PROVINCIA DI BIELLA

OGGETTO: Istanza rilascio giudizio compatibilità ambientale (D. Lgs. 152/06 e ss.mm.ii. art. 27 bis) e contestuale rilascio A.I.A. per installazioni I.P.P.C. (D. Lgs. 152/06 e ss.mm.ii.), originariamente presentata in data 16.05.2017 dalla "Acqua & Sole" S.r.l.; Milano per il progetto denominato: "*Discarica monodedicata a materiale di costruzione contenente amianto e localizzato in regione Brianco*" nel Comune di Salussola - Procedimento riassunto, a seguito consegna modifiche progettuali spontanee del proponente in data 16.10.2019, in adempimento decisioni Sentenza T.A.R. Piemonte Sez. I n. 839/2019 REG.PROV.COLL che annullò la D.D. Provincia di Biella n. 1175/2018.

RICHIESTA CHIARIMENTI SUGLI ELABORATI PROGETTUALI SPONTANEI DI MODIFICA DEL PROGETTO ORIGINARIO, AI SENSI D. LGS. 152/06 SS.MM.II. ART. 27 BIS COMMA 5.

1) LOCALIZZAZIONE/DIMENSIONE

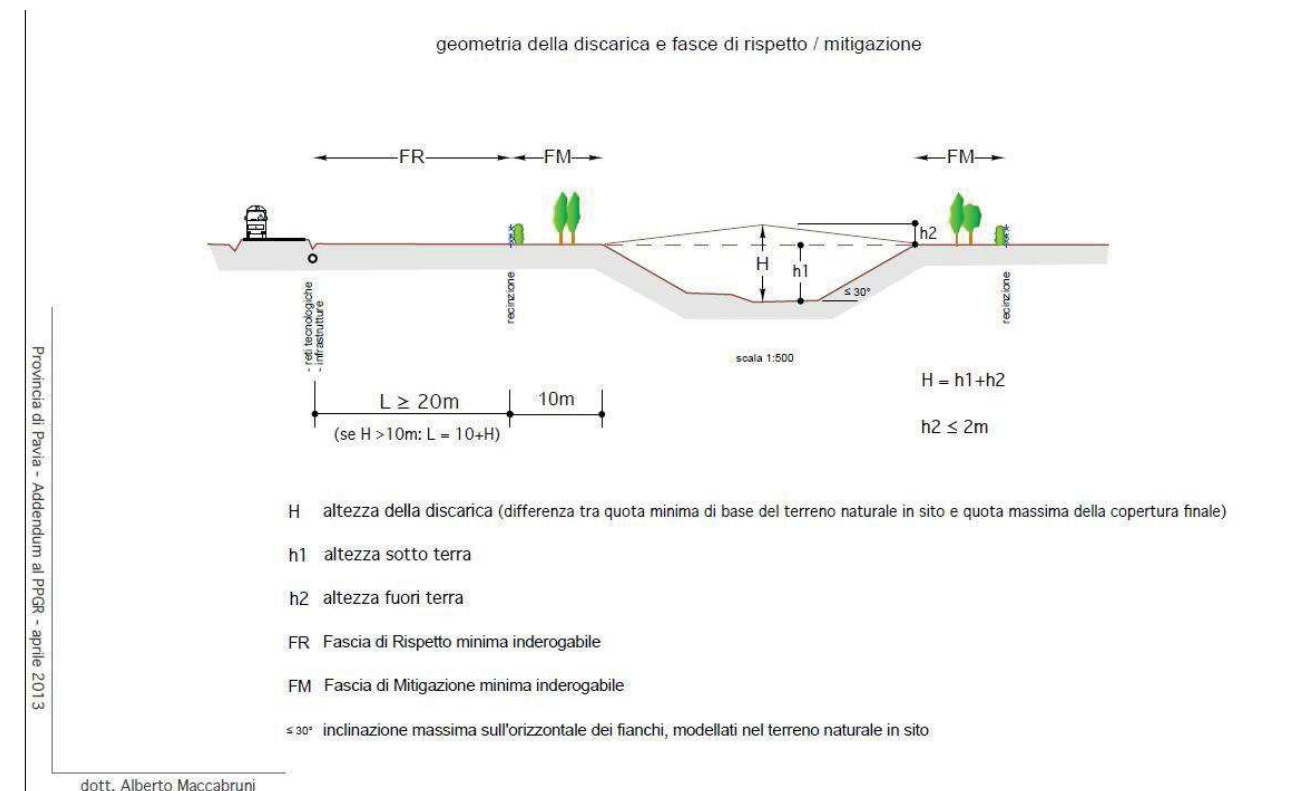
La controdeduzione non è esaustiva.

Dopo aver riassunto i rilievi della Commissione d'Inchiesta Pubblica avevamo sottolineato che *Il Piano regionale amianto ha tra i suoi fini "di autorizzare impianti adeguati in sotterraneo, cave o miniere dismesse"*. Ed abbiamo chiesto al committente si spiegare se *E' questo un sito "in sotterraneo"*. Il proponente rimanda alla lettura dello Studio di Impatto Ambientale, nel quale non abbiamo però trovato traccia della risposta attesa. In mancanza di un chiarimento da parte del proponente, resta fermo che il Piano Amianto non definisce il termine "sotterraneo", pertanto esso deve intendersi per lo meno nella sua accezione in lingua italiana: luogo situato o disposto SOTTO la superficie del terreno, in profondità. Questa discarica si sviluppa in rilevato, quindi non è in sotterraneo.

10 RISCHI PER LA SALUTE

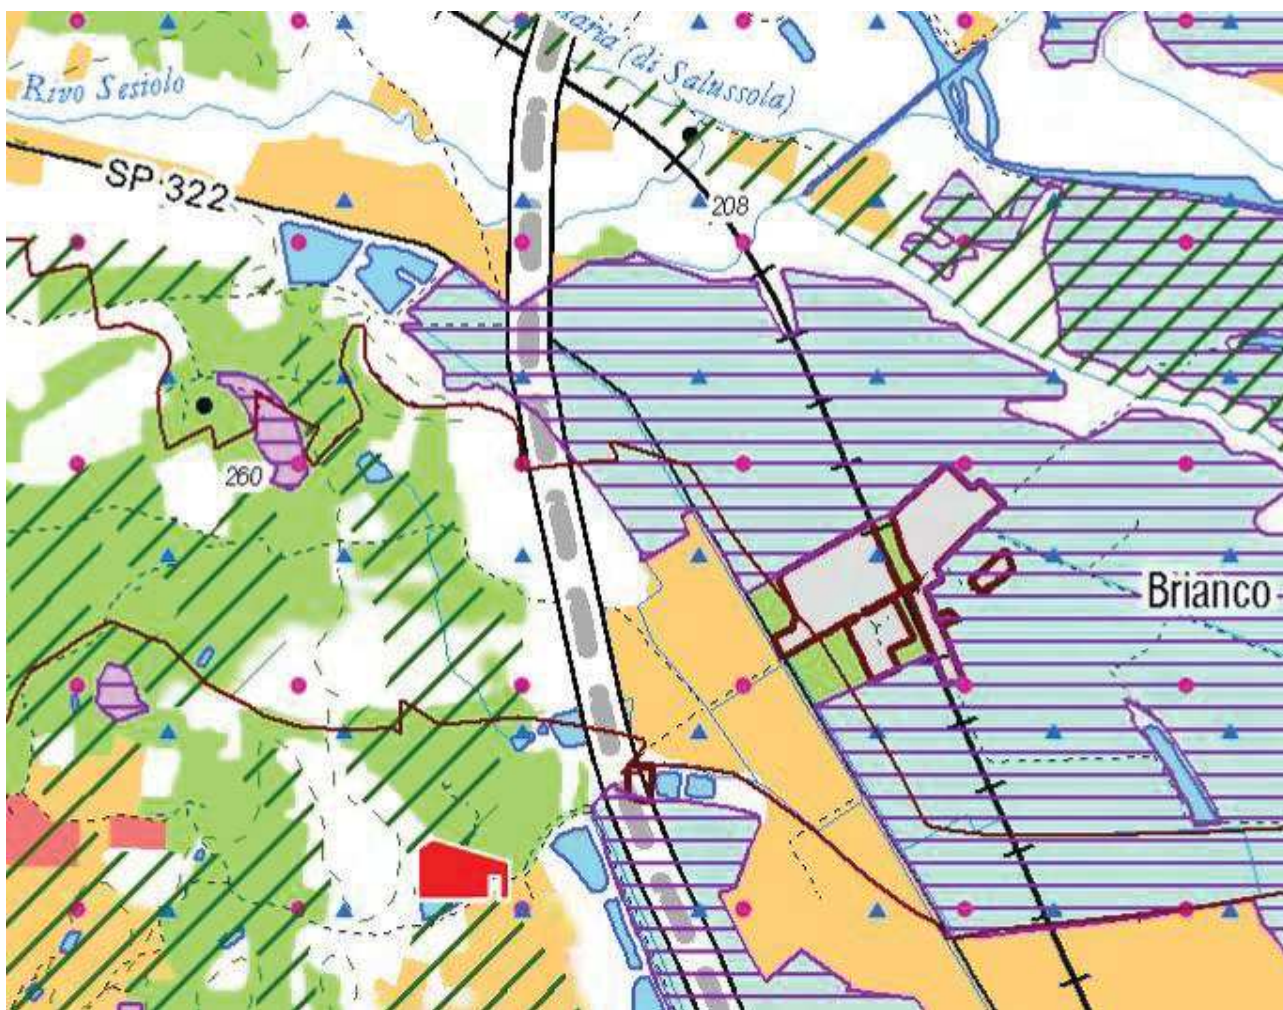
Le controdeduzioni fornite hanno eluso la questione sottoposta.

Come già spiegato al punto 4 – GESTIONE OPERATIVA e al punto 7- DISPERSIONI IN ATMOSFERA, le spiegazioni fornite non sono coerenti, non sono chiare né esaustive.
